Mission régionale d'autorité environnementale

**Avis délibéré sur le projet de parc éolien de Haut-Vannier
sur les communes de Fayl-Billot, Pierremont-sur-Amance
et Pressigny (52)**

porté par la société la SAS Parc Éolien de Haut-Vannier

**Avis délibéré sur le projet de construction et d'exploitation
d'un parc éolien Haut Vannier
à Fayl-Billot, Pierremont-sur-Amance et Pressigny (52)
porté par la SAS HAUT VANNIER (VELOCITA ENERGIES)**

(mâts abandonnés en noir ; mâts maintenus en rouge)

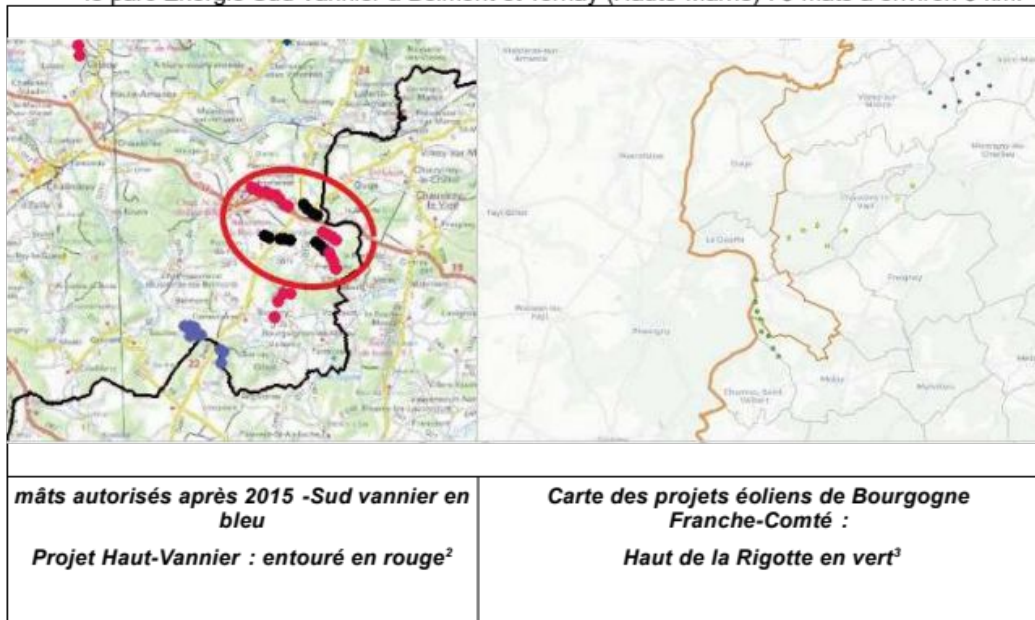
L'Ae s'étonne du choix du modèle d'aérogénérateurs alors que l'exploitant était autorisé jusqu'à une puissance unitaire de 3,5 MW.

L'Ae recommande au pétitionnaire de confirmer le modèle d'éolienne choisi et de justifier ce choix.

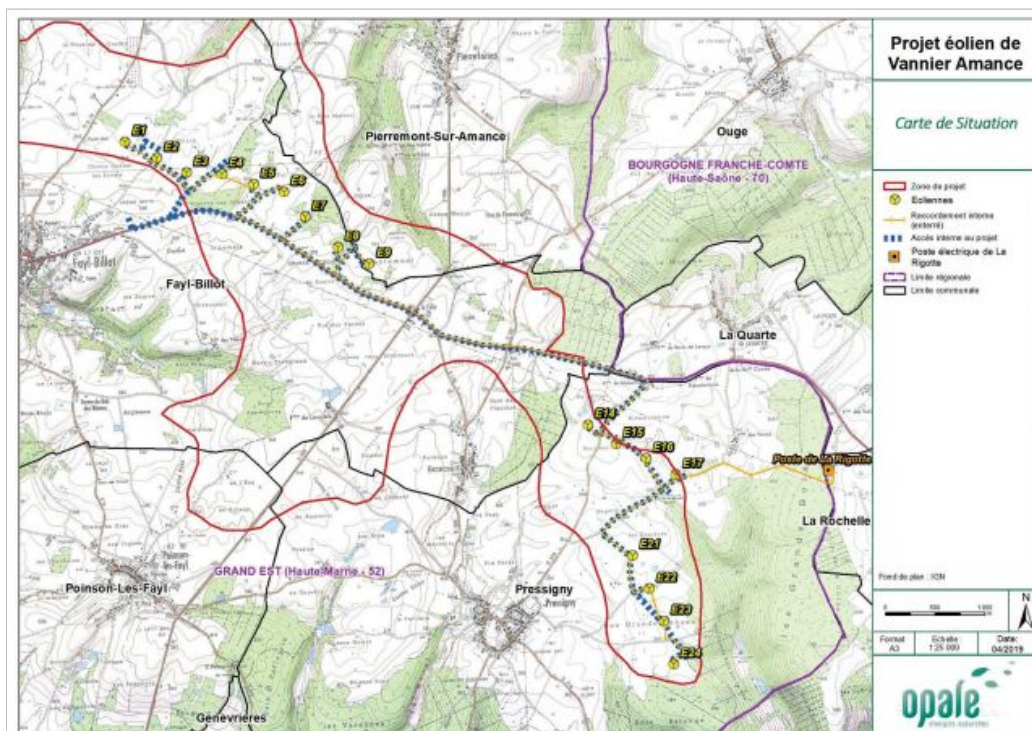
Le principal aspect du projet susceptible d'impacter les habitats et la flore est le tracé du raccordement électrique du parc (interne au parc et entre le parc et le poste de transformation de la Rigotte), susceptible de représenter des surfaces importantes. Ce tracé étant arrêté, dans le cas du parc Haut Vannier, l'inclusion de son impact aux impacts du projet est exceptionnellement rendu possible. Le pétitionnaire n'a toutefois pas fourni d'analyse de cet impact.

L'Ae rappelle qu'un projet s'entend pour toutes les opérations qui le composent, y compris en cas de fractionnement dans le temps et dans l'espace et en cas de multiplicité de maîtres d'ouvrage¹⁰.

L'Ae constate que le dossier ne précise pas comment est évitée la mare située sur le parcours du tracé du raccordement.

Extrait du plan des abords de l'éolienne E8
(projection des pales en violet – rayon 63 m)

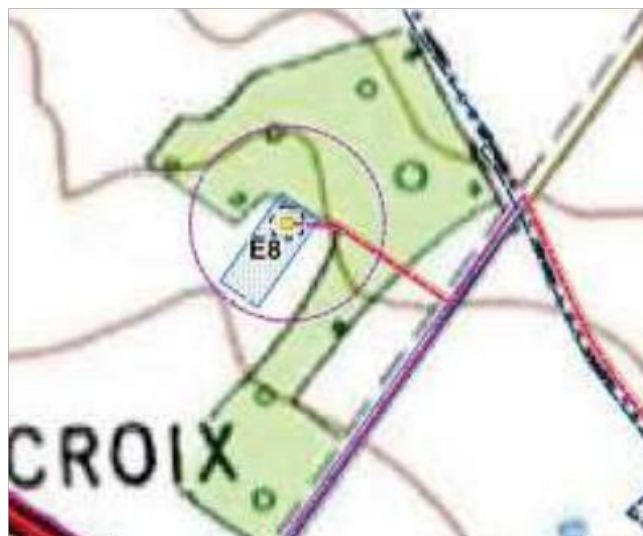
L'Ae constate que d'après les plans du dossier, le mât de l'éolienne E8 est situé à 15 m d'une lisière, par conséquent les pales surplombent, dans pratiquement toutes les conditions de vent, la canopée sans qu'une étude particulière sur son impact ne soit conduite.

L'Ae rappelle à ce titre sa recommandation **de supprimer les éoliennes implantées à moins de 200 m des boisements à défaut, de présenter les conséquences d'une telle implantation sur les secteurs boisés, les habitats et les espèces présentes, et de proposer des mesures adaptées d'évitement, de réduction voire de compensation.**

Extrait du photomontage : covisibilité avec l'église de Fayl-Billot

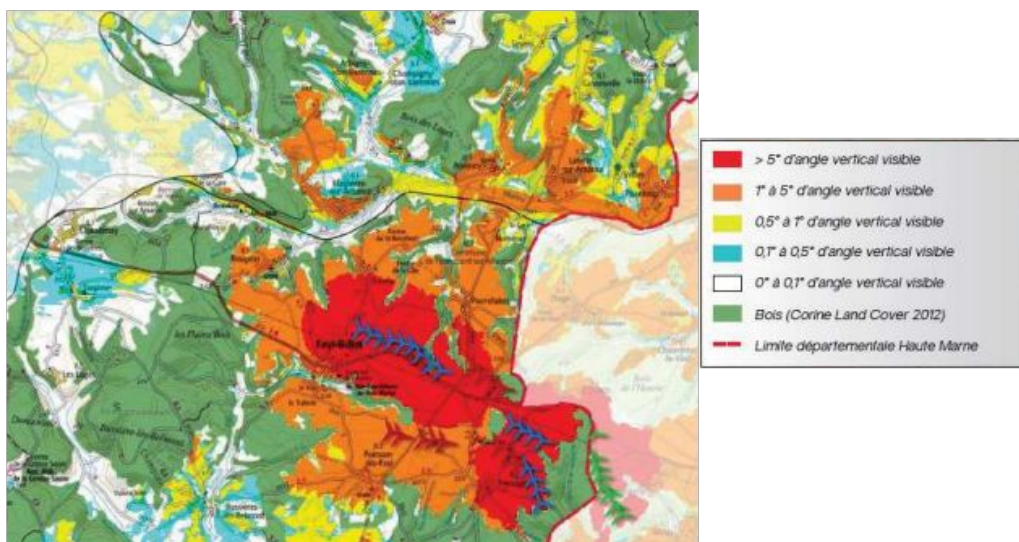
L'ancienne église de Fayl-Billot n'est pas tournée vers le parc éolien. Cependant des covisibilités peuvent exister avec quelques bouts de pales depuis le parvis arrière du monument sans porter atteinte à la perception de l'édifice.

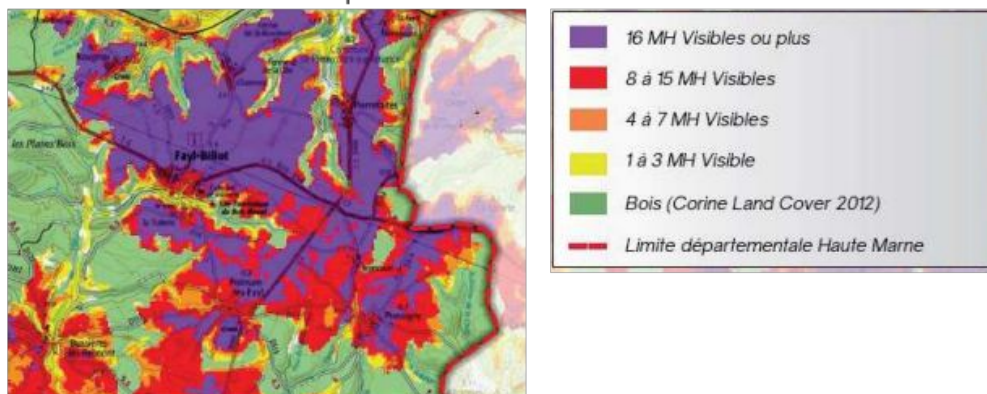
L'Ae relève que, sur la base de ces deux cartes, il semble que le projet Haut Vannier s'implante dans des zones entraînant un fort risque de covisibilité avec des monuments historiques, notamment sur la ligne E1-E9 au Nord de Fayl-Billot.
